2020年10月19日  
森長電子株式会社

### ALPK-VNJxP（30A用）の端子台変更のお知らせ

材質			名称	ALPK-VNJ3P 30A 新旧形状比較
表面処理				
承認			図番	記事
高原	検図	製図		
20.10.19	高原	齊田寛	森長電子株式会社	
	20.10.19	20.10.19

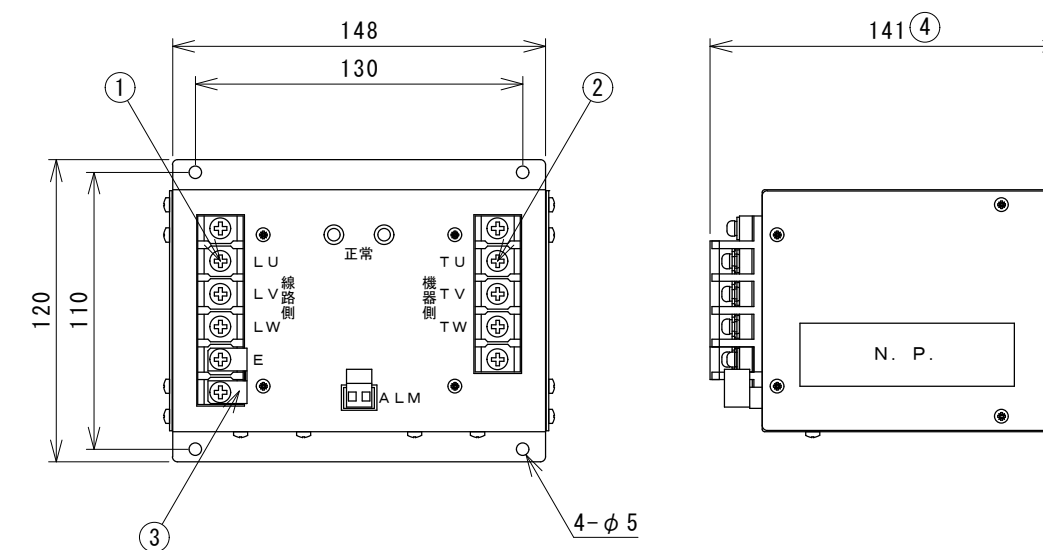
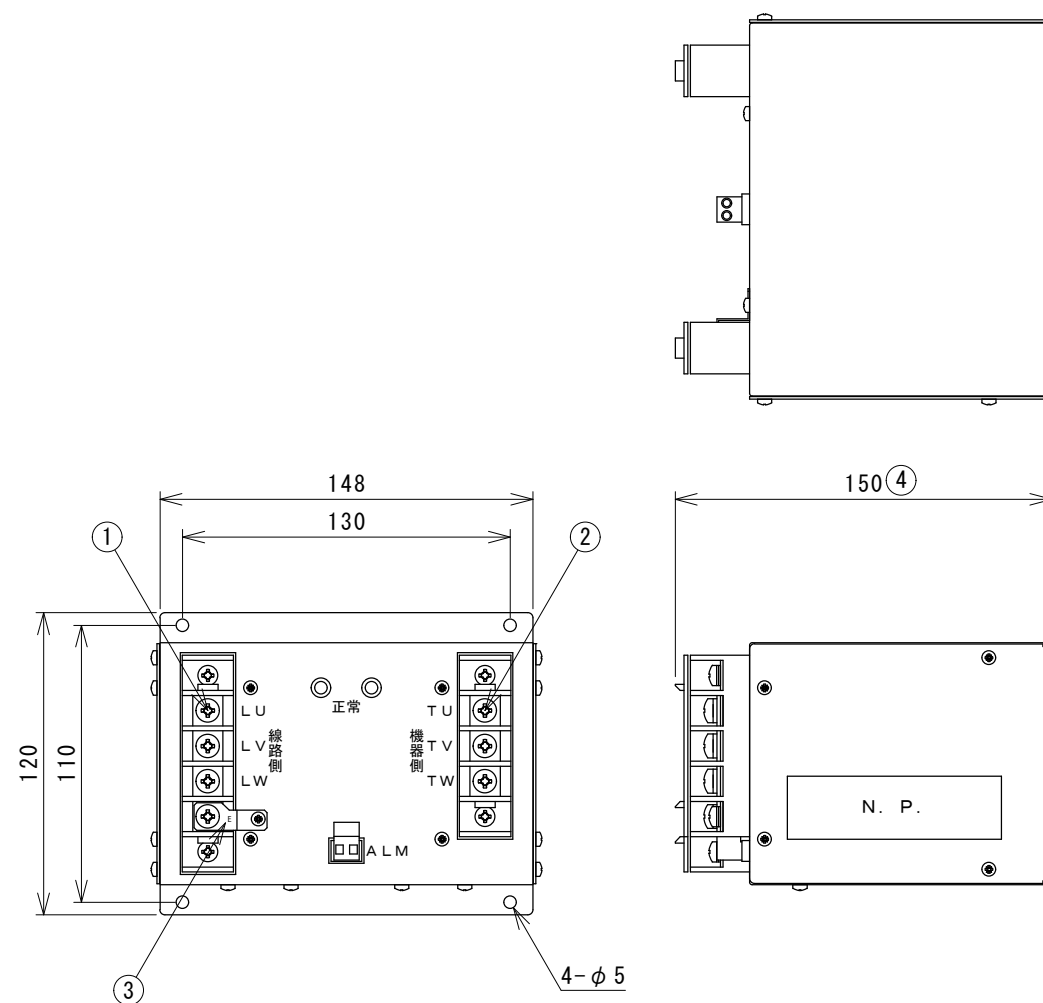
➤ 結線ビスの変更	M5	⇒	M4
➤ 端子台ピッチの変更	14mm	⇒	13mm
➤ 奥行きの変更	150mm	⇒	141mm

No.	名称	旧形状	新形状
1	線路側端子および接地端子	ピッチ14mm, M5ネジ, 端子カバー付き	ピッチ13mm, M4ネジ, 端子カバー付き
2	機器側端子	ピッチ14mm, M5ネジ, 端子カバー付き	ピッチ13mm, M4ネジ, 端子カバー付き
3	接地金具	詳細は取説に記載	詳細は取説に記載
4	奥行(D)	150mm	141mm

※端子台変更による結線仕様、端子ピッチ、接地金具、外形寸法の変更
